MUSEOVIRASTO
Rakennushistorian osasto

HOLLOLAN KIRKON KORJAUSTYÖT JA KIRKKOMAAN LAAJENNUSHANKE

Kertomus matkasta 19.10.1993
Pentti Pietarila, Markus Hiekkanen

Liite Pentti Pietarilan ja Markus Hiekkasen matkakertomukseen 1.12.1993 matkasta 19.10.1993 Hollolan kirkolle. MV RHO.

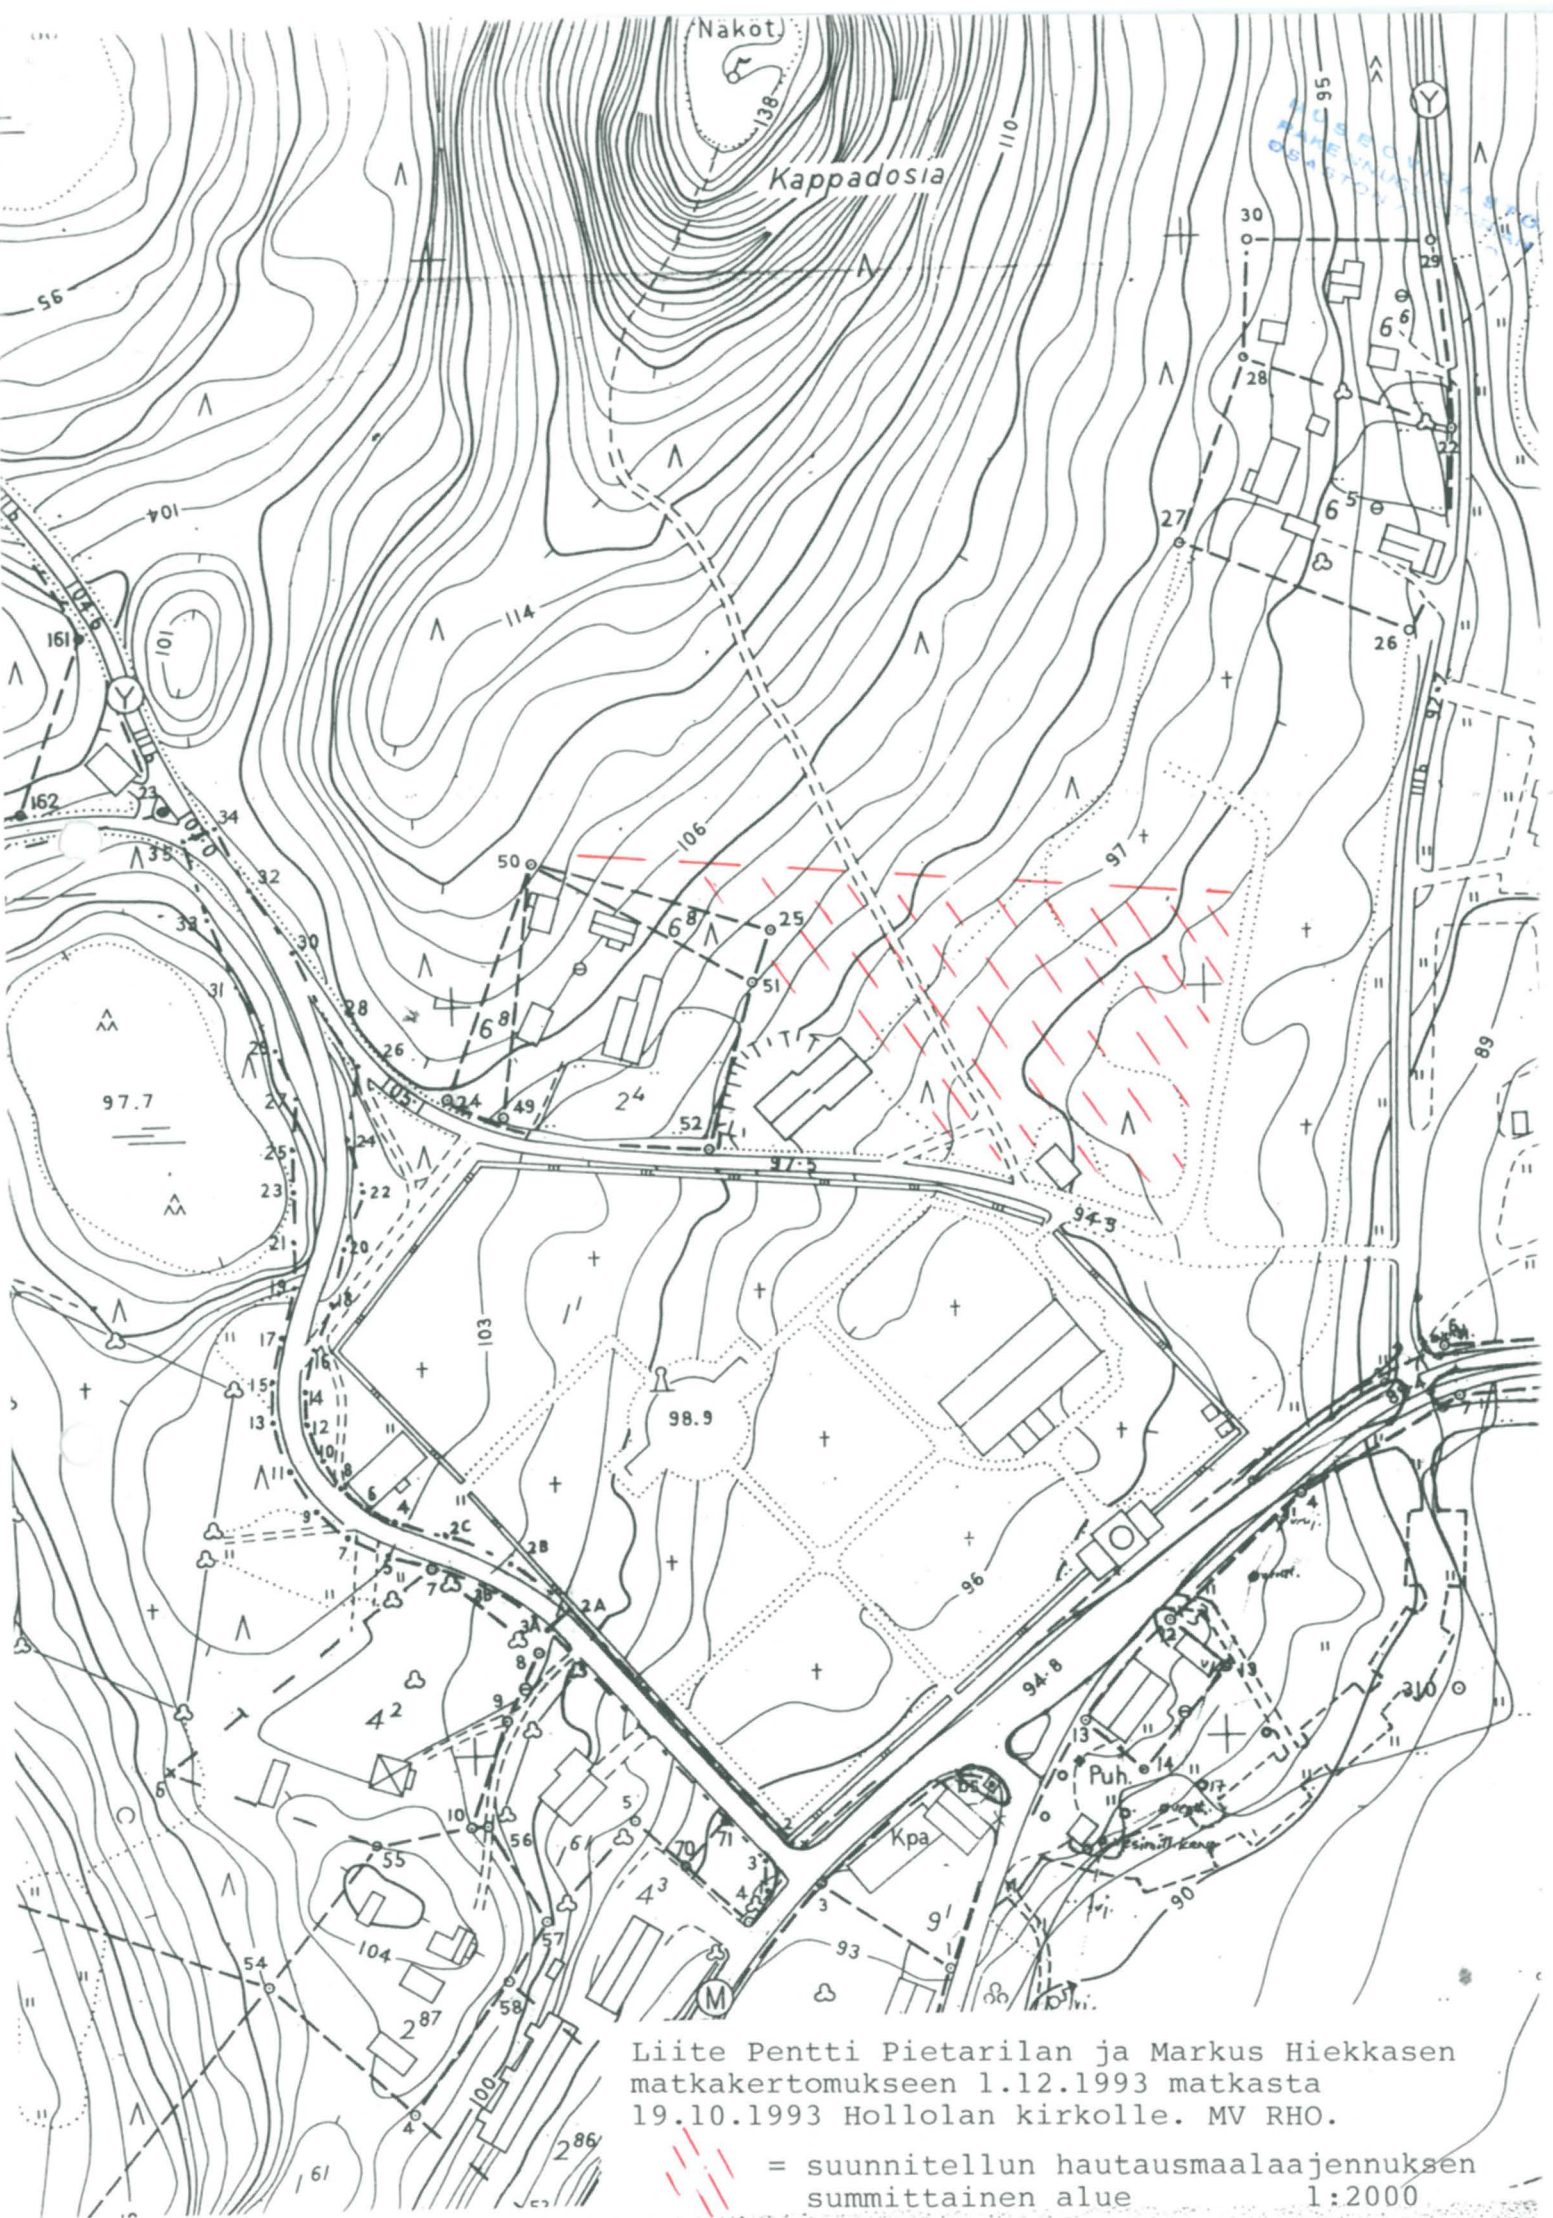
Kierrettyämme Kapatuosianmäkeä, jonne aiotun hautausmaalaajennuksen raja oli merkitty paaluin (merkitty summittaisesti oheiseen karttaliitteeseen), saatoimme todeta, että alue on suorassa näköyhteydessä loivemman, harvapuuisen metsärinteen takana olevaan jyrkkärinteeseen linnavuoren yläosaan. Maiseman suhteen alue on valtakunnallisestikin eräs ehdottomasti hienoimpia.

Matkan perusteella tulimme siihen yksiselitteiseen tulokseen, ettei hautausmaan laajentaminen sen enempää Kapatuosianmäen muinaismuistoalueen säilymisen kannalta kuin maisemallisista syistä voi tulla kysymykseen. Näin riippumatta siitä, että seurakunnan

esityksen mukaisesti alueesta muodostettaisiin ns. metsähautausmaa. Katsomme kuitenkin alueen luonteen muuttuvan ratkaisevasti erilaisten hautausmaatoimintaan liittyvien välttämättömien toimenpiteiden takia.
